# 長期増分費用モデル研究会（第52回）

## 長期増分費用モデル研究会報告書(案)に対する意見及びそれらに対する考え方(案)

# 「長期増分費用モデル研究会」 報告書(案)

図1-8 各事業者のネットワークのIP化スケジュール(概要)

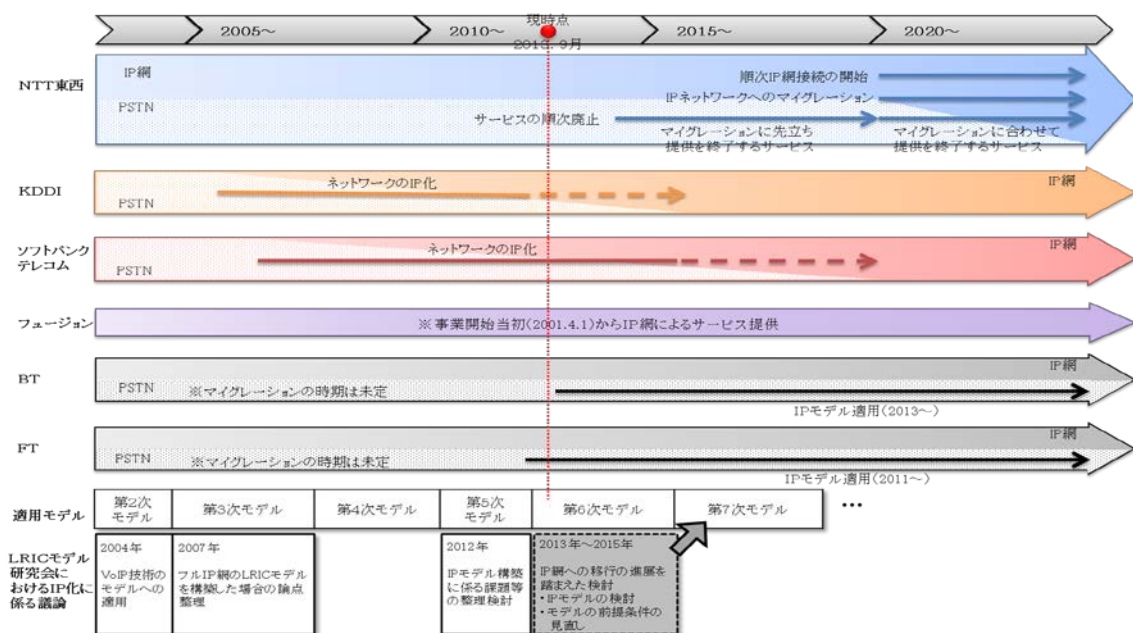
P.11 図 1-8 各事業者のネットワークの IP 化スケジュール(概要)より、英国 BT、仏 FT において NW は PSTN でありながら IP モデルを採用していることから、一層整合しているモデルと言えます。

図3-6 設備量算定の考え方

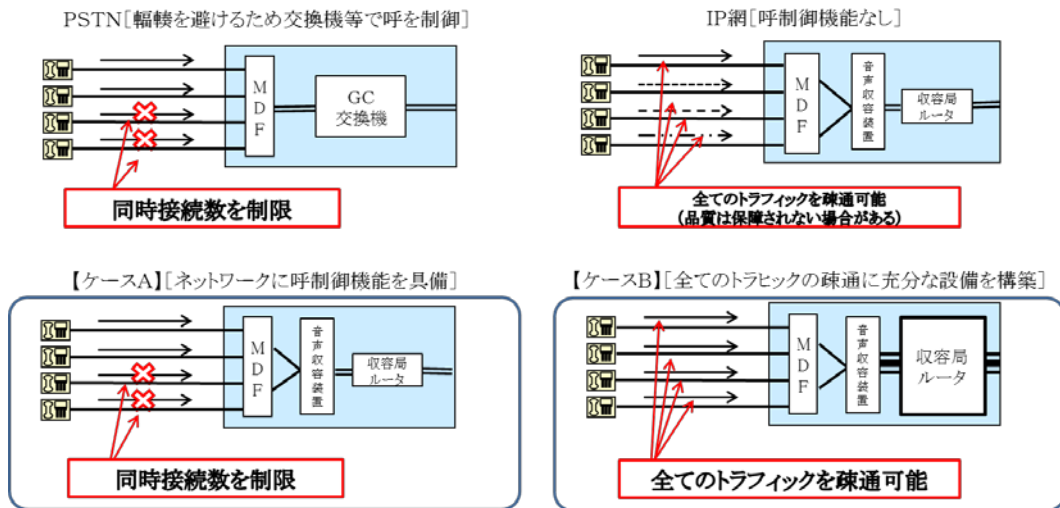
<p>意見16 今回のIPモデルのケースAについては、同時接続制限機能を具備しない場合に品質基準を満たす音声サービスが提供できなくなるが、これを提供できるものと仮定して整理することは不適切であり、PSTNの接続料算定に用いるべきではない。</p>	<p>考え方16</p>
<p>○ 報告書(案)においても指摘されているとおり、PSTNと同等の同時接続を制限する機能を具備しなかった場合、輻輳時に現に行われている通話が途切れてしまうなど、「OAB～J」IP電話に求められる音声サービス品質を確保することが困難」となりますが、これは、今回のIPモデルを採用した場合、品質基準を満たす音声サービスさえ提供できなくなることを意味するものであり、これを提供できるものと仮定して整理を図ることは不適切であると考えます。こうした課題を解決するために必要となる適切な対処策が見出せない限り、当該モデルをPSTNの接続料算定に用いるべきではないと考えます。</p> <p style="text-align: right;">(NTT 東日本、NTT 西日本)</p>	<p>○ 考え方15のとおり。</p>
<p>意見17 今回のIPモデルの試算結果については、公衆電話における課金信号の伝送機能等を実現するためのコスト等、本来考慮されるべき様々なコストが適切に含まれていないため、現行モデルで算定したコストとの比較は参考にならない。</p>	<p>考え方17</p>
<p>○ 報告書(案)に記載された、IPモデルで算定したコスト(試算値)と現行モデルで算定したコストの比較結果については、今回のIPモデルにおいて、公衆電話における課金信号の伝送機能等を実現するためのコストなど、本来考慮されるべき様々なコストが適切に反映できていない状況にある以上、参考にならないと考えます。</p> <p style="text-align: right;">(NTT東日本、NTT西日本)</p>	<p>○ 公衆電話における課金情報の伝送方法等に係るコストについては、現時点でIP網において、課金情報の伝送や硬貨収納信号の送出方法等が定まっていないため、御意見にある「本来考慮されるべき様々なコスト」の範囲が明確ではないが、今後、公衆電話における課金情報の伝送方法等に係るコストが接続料原価に与える影響を検討する場合には、公衆電話における課金情報の伝送方法等の運用を行うNTT東西から、必要と考えられる費用項目やPSTNからIP網への移行に係る計画等、検討に必要な情報開示が行われることが望まれる。</p>

図5-3 設備別・費目別の年間コスト比較

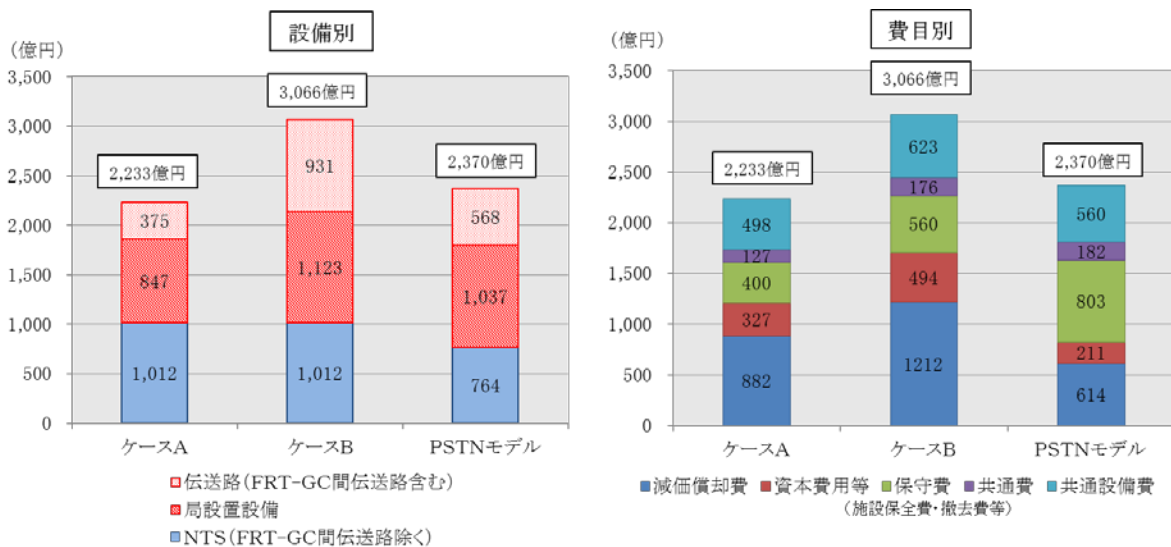
意見	考え方(案)
<p>意見15 今回のIPモデルについて、ケースBの想定は非現実的であり、設備コストが過大に算定されているが、ケースAの課題である同時接続制御機能に係るコストはモデル全体に大きな影響を与えるものではないため、ケースAを採用すべき。</p>	<p>考え方15</p>
<p>○ 今回の報告書案では、呼制御機能の有無に着目し、2ケースの算定が想定されているが、呼率100%を想定したケースBは非現実的な前提であり、PSTNと同等の同時接を制御する機能具備を想定するケースAを中心に検討すべき。 (KDDI)</p> <p>○ ケース A を採用すべきと考えます。ケース B における全てのアナログ回線の同時接続が可能という想定は、ネットワーク構築の観点ではあまりにも非現実的であり、その想定ゆえに設備コストが過剰になるという課題はモデルの根幹に関わるものです。一方、ケース A の課題は、音声収容装置という 1 装置の 1 機能、しかも災害時等の異常トラヒック発生時のみ必要とされる機能のコスト推計が困難という、モデル全体から見ればその影響はごく小さな範囲に留まるものです。これらを比較すれば、モデルに対する課題の影響度合いが小さいケース A を採用することが適切と考えます。 (ソフトバンク BB、ソフトバンクテレコム、ソフトバンクモバイル)</p> <p>○ 同時接続制御機能を具備しないことから、ケース A(最繁忙トラヒック対応モデル)とケース B(呼率 100%モデル)の2通りの考え方が示されております。</p> <p>ケース B は、同時接続制御機能を具備しないこととの引き換えに、全加入者からの同時接続を想定し設備算定されたものです。当該機能は局設置設備の一部機能であるにもかかわらず、ケース A と比較した場合の年間コストの差額(下表:設備別の年間コスト比較)は、ケース A の局設置設備の全体コストとほぼ変わりはないもの</p>	<p>○ 考え方1に示したとおり、接続料算定の在り方については、別途、総務省において検討が行われるものとする。</p> <p>なお、今後、IPモデルを見直す場合には、同時接続制御機能に係るコストの在り方について、さらに検討を行うことが適当である。</p>

となっており、設備コスト全体を過大に算定されているため適当ではないものと考えます。

これは、その算定条件が呼率 100%を想定したものであるためです。現実問題としては 100%の値はあり得ませんので、最繁忙トラヒックで設備容量を算定したケース A であれば問題はないと考えます。

尚、ケース A では、同時接続制限機能のコスト算定をしておりますが、仮にそのコストを加味しても局設備コストを少し押し上げるだけで、伝送路コストには影響が無いと想定しますので、接続料算定が低廉となるケース A を採用すべきと考えます。
